**AVIS RELATIF À LA PROTECTION
CONTRE LES EVENTUELS EFFETS NOCIFS ET NUISANCES
PROVOQUÉS PAR LES RAYONNEMENTS NON IONISANTS
GÉNÉRÉS PAR DES ANTENNES ÉMETTRICES STATIONNAIRES**

Commune : BOUSSU - Exploitant : ORANGE

Référence exploitant : 197C1_2 / 30542C1_1 / 40542C1_1 / 50542C1_1

Rapport n° 3943 / 2024

Figure 1 : Vue en plan des lieux de séjour et des points de contrôle

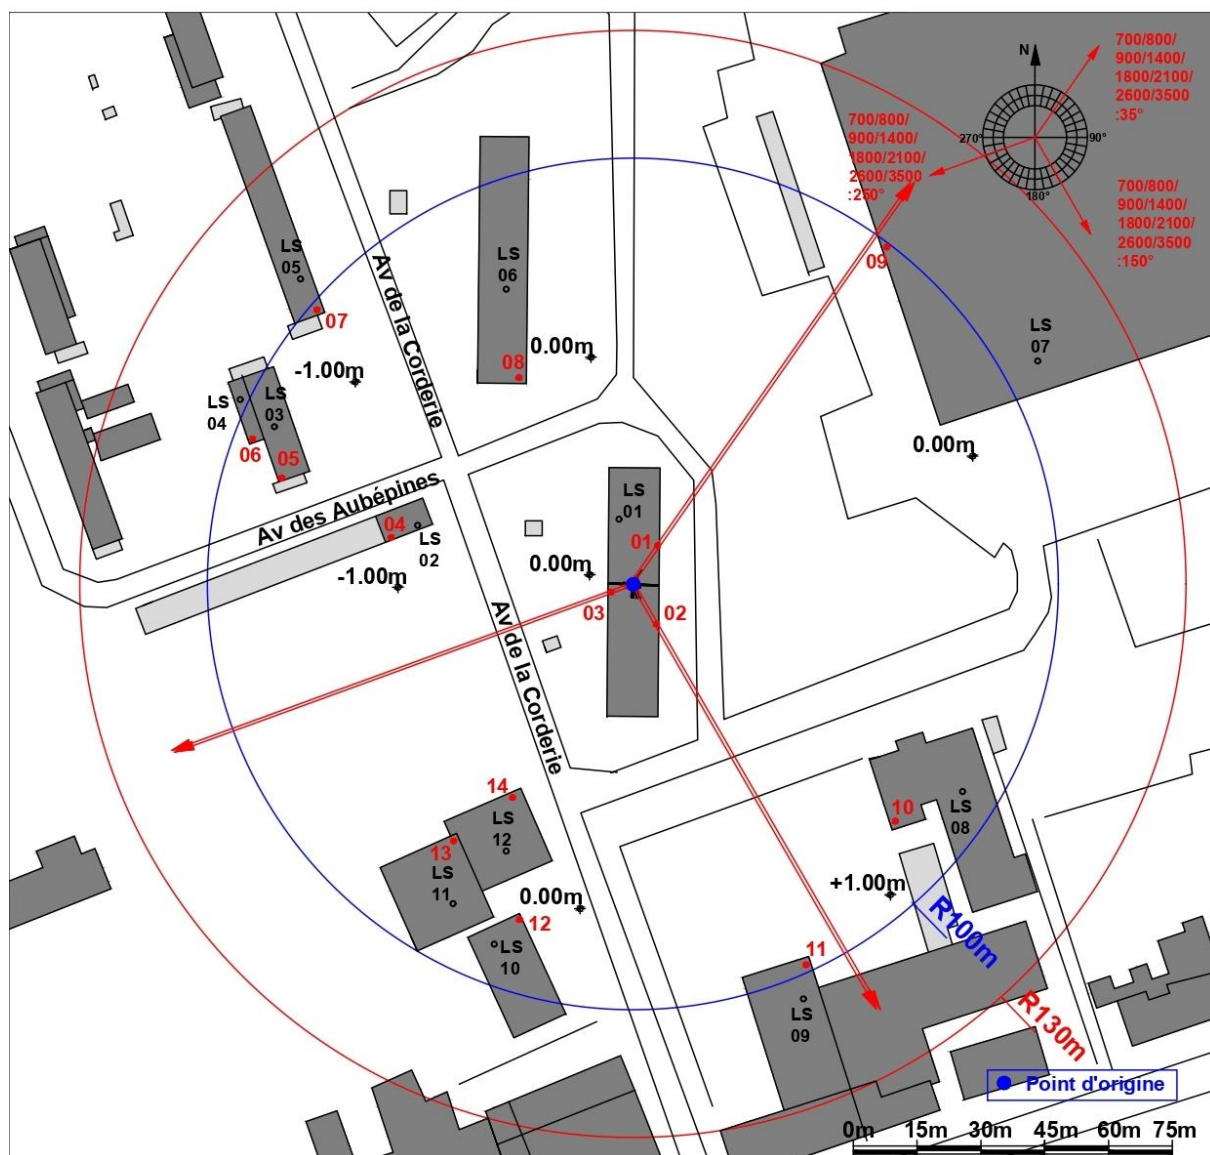
- le numéro du point de contrôle repris sur un des plans de la figure 1;
- le numéro du LS dans lequel se trouve le point de contrôle de la 1^{ère} colonne ;
- l'atténuation d'obstacle prise en compte pour le calcul de l'indice d'exposition dans le LS ;
- le résultat du calcul de l'indice d'exposition.

N° point de contrôle	LS	Atténuation (dB)	Indice d'exposition relatif à la limite par installation IE_i
11	LS09	3,0	0,442
9	LS07	3,0	0,419
10	LS08	3,0	0,349
12	LS10	3,0	0,343
8	LS06	3,0	0,285
5	LS03	3,0	0,238
6	LS04	3,0	0,155
13	LS11	3,0	0,128
7	LS05	3,0	0,083
1	LS01	10,0	0,053
2	LS01	10,0	0,053
14	LS12	3,0	0,043
4	LS02	3,0	0,040
3	LS01	10,0	0,038
